Van: [redacted] (MN)
Verzonden: dinsdag 3 november 2020 12:14
Aan: [redacted]; [redacted] (MN); [redacted]
Onderwerp: RE: ADC-toets nieuwe versie - Veluwe trechterstap 7

Onderwerp: ADC-toets nieuwe versie

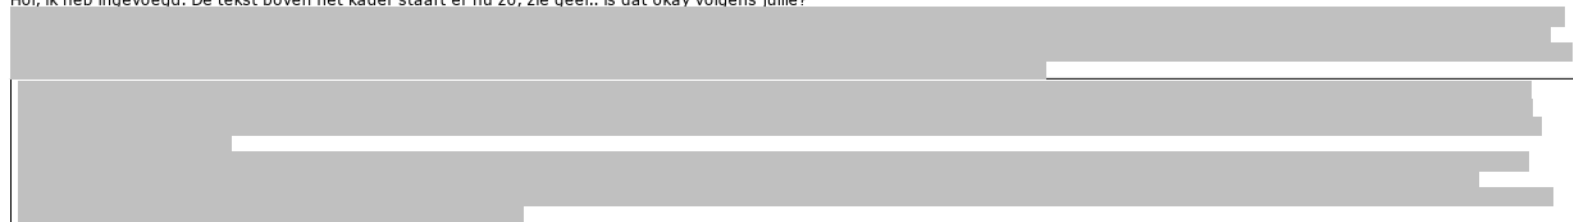
De eerste zin leest niet logisch;
Omdat effecten op OV niet onderscheidend zijn geldt hetzelfde voor de Veluwe?
Ik geloof niet dat je dat kan stellen.

Klopt, is gewijzgd..

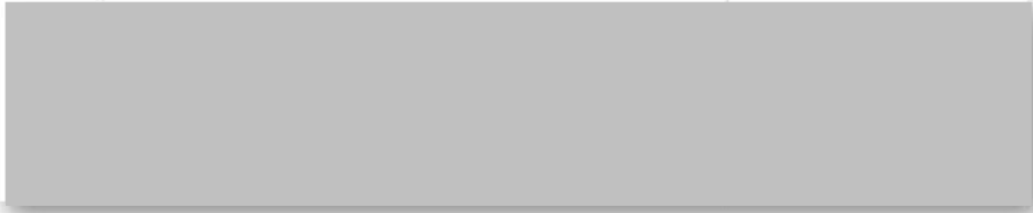
2. Aan het einde van trechterstap 7 staan eigenlijk twee tegenstrijdige zinnen. Zie **geel** en **rood** gearceerde zinnen:

Is het nu zo dat de onderzochte varianten allemaal dezelfde verschuiving van verkeer van de ene naar de andere route laten zien en daarmee v.w.b. stikstofdepositie niet onderscheidend zijn? Dan zou deze trechterstap veel korter behandeld kunnen worden en zou de rood gearceerde tekst weggelaten kunnen worden. Of zijn de varianten toch onderscheidend? Dan is er een nadere onderbouwing nodig. Om wat voor verschuivingen gaat het (absoluut en relatief gezien)?

1. Bijgaand alvast de tabellen met absolute cijfers.
(voor HWN-overig zag ik nog een tikfoutje in het rapport; scheelt een procentje; dat stellen we bij in Oplegnotitie en toelichting).
2. De zinnen hoeven niet tegenstrijdig te zijn. De gele tekst kun je lezen als DAT het effect optreedt, en in dezelfde richting en in dezelfde orde van grootte. Rood gaat dieper in op de omvang van het effect. Kun je hier al iets mee?
